Vec: Pripomienky k zámeru Modernizácia železničného uzla Bratislava – vetva ZÁPAD

V zmysle § 23 ods. 4 zákona NR SR č. 24/2006 Z.z. o posudzovaní vplyvov na životné prostredie podávame nasledovné pripomienky a návrhy¹ k zámeru „Modernizácia železničného uzla Bratislava – vetva ZÁPAD“ – navrhovateľ Železnice Slovenskej republiky, Klemensova 8, 813 61 Bratislava, IČO: 31364501.

Príloha A – poloha navrhovaných súbežných cyklistických komunikácií

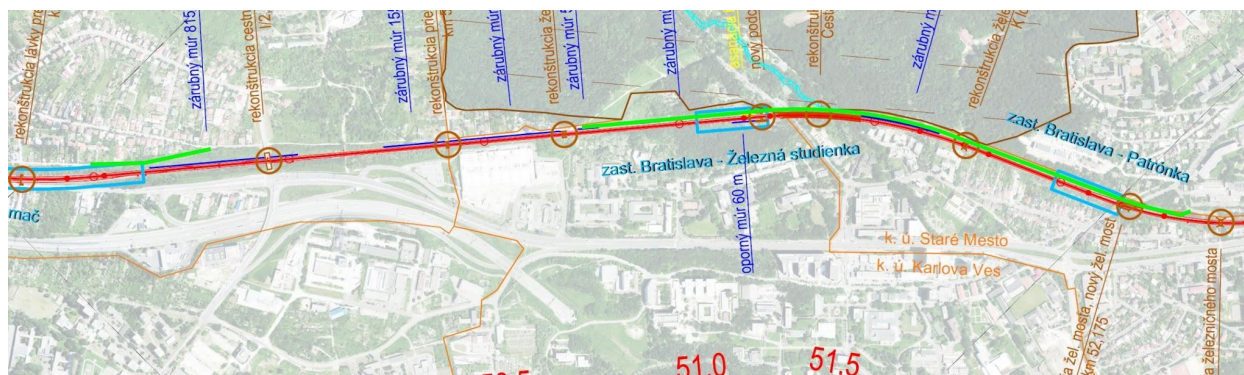
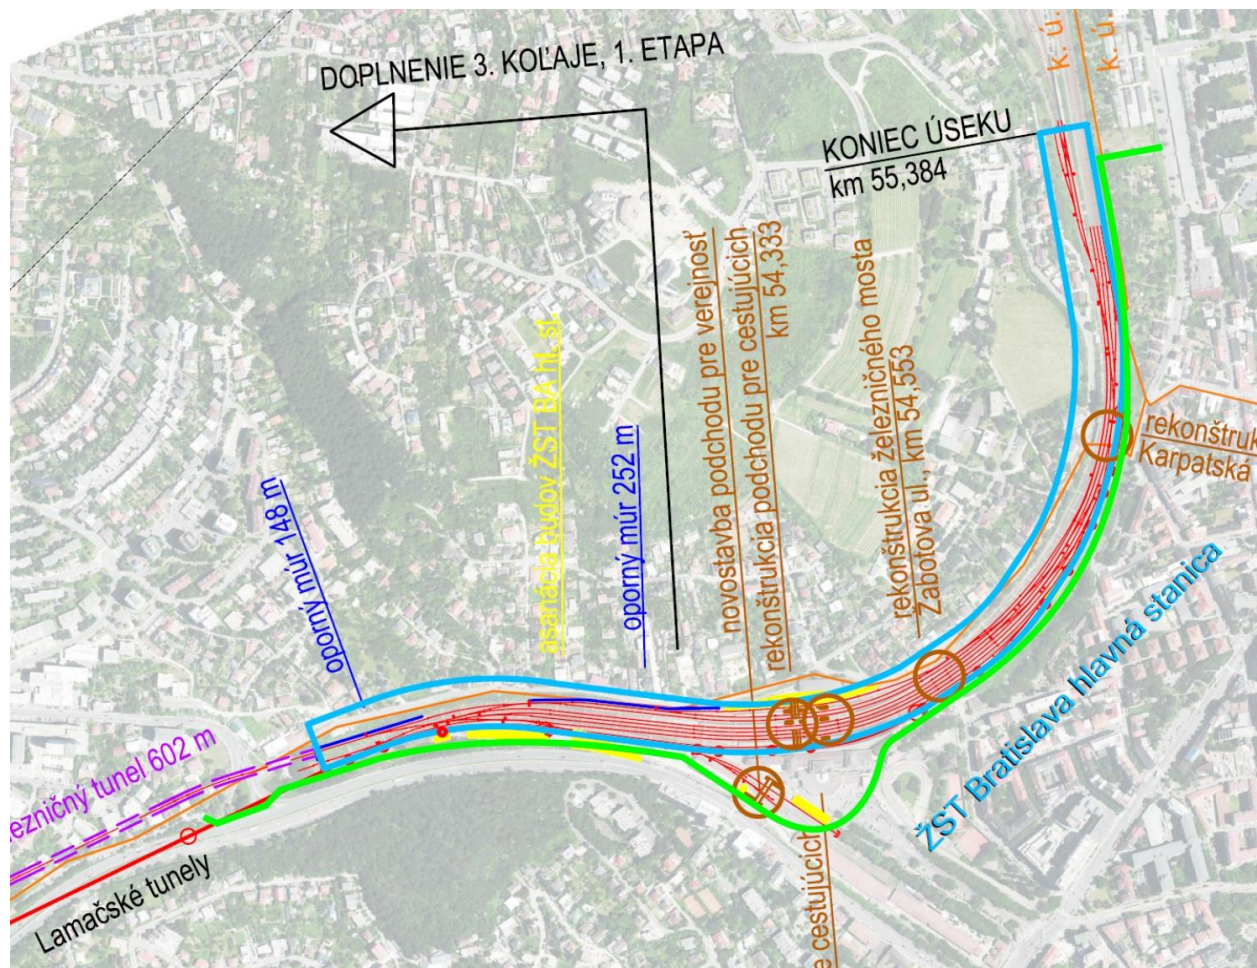
- 14. Vybudovať cyklistické komunikácie súbežné s modernizovanou traťou najmä v týchto úsekoch:**

- a. **cyklolávka Lamač – Dúbravka (cca km 47,7) – cestný most (km 48,621) na ľavej strane v smere kilometrovania;**

- b. cestný most (km 48,621) – priblíženie železničnej trate k ulici Zidiny (cca km 49,8) na ľavej strane v smere kilometrovania;
- c. železničný most (km 50,704) – železničný most (km 52,423) na ľavej strane v smere kilometrovania;
- d. križovanie so Stromovou (cca km 53,5) – koniec úseku (km 55,384) na ľavej strane v smere kilometrovania;
- e. Hlavná stanica (cca km 54,4) – koniec úseku (cca km 55,384) na pravej strane v smere kilometrovania;

- f. Sídliisko v Devínskej Novej Vsi (cca km 42,8) – križovanie s diaľnicou D2 (km 47,397)

Odôvodnenie: Zlepšenie prístupu k jednotlivým staniciam a zastávkam, v niektorých prípadoch dokonca vybudovanie prvého bezpečného prístupu pre cyklistov. Zlepšením podmienok pre nemotorovú dopravu celkovo sa okrem predchádzajúceho zvýši aj pozitívny environmentálny význam zámeru. Súbežne so železničnou traťou sú v riešenom území plánované hlavné mestské cyklistické trasy O3, O5 a R12. Koridor trate predstavuje vzhľadom na svoj líniový charakter, sklonové pomery a malý počet križovaní ideálne trasovanie pre cyklistické komunikácie slúžiace na rýchly presun (v zahraničí sa používa termín „cyklodialnice“). Zahŕnutie ich výstavby do stavby železničných tratí je lepšie nielen z hľadiska efektivity využitia prostriedkov či zrýchlenia procesov, ale tiež kvôli tomu, že modernizácia železničnej trate bez zohľadnenia cyklistických trás môže viesť k znemožneniu ich realizácie v budúcnosti. Vedenie cyklistických komunikácií súbežne so železničnými traťami je bežné aj v iných krajinách. Náčrt vid' príloha A.
